Nr sprawy: TI.271.1(3).2020.MM

WYJAŚNIENIE SPECYFIKACJI ISTOTNYCH WARUNKÓW ZAMÓWIENIA

Dotyczy: postępowania przetargowego na: „Modernizacja systemu oświetlenia ulicznego i parkowego na terenie miasta Chełmna”, współfinansowanego ze środków wspólnotowych EFRR w ramach Regionalnego Programu Operacyjnego Województwa Kujawsko-Pomorskiego na lata 2014-2020”, prowadzonym w trybie przetargu nieograniczonego.

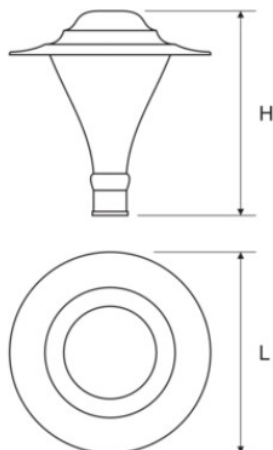
Pytanie nr 2: Czy zamawiający dopuści oprawy, o innych szczegółach konstrukcyjnych (kształt, wymiar, budowa) niż te zawarte w tabeli 6. Specyfikacja opraw parkowych - o parametrach nie gorszych niż podane w opisie?

Odpowiedź na pytanie 2: Zamawiający dopuszcza instalowane poza obszarem ochrony konserwatorskie oprawy parkowe (195 szt.) o innych szczegółach konstrukcyjnych i

wymiarach niż określone załączniku nr 1 do SIWZ. Oferowane oprawy poza wymiarami i konstrukcją muszą spełniać pozostałe wymagania określone w tabeli nr 6 Załącznika nr 1 do SIWZ.
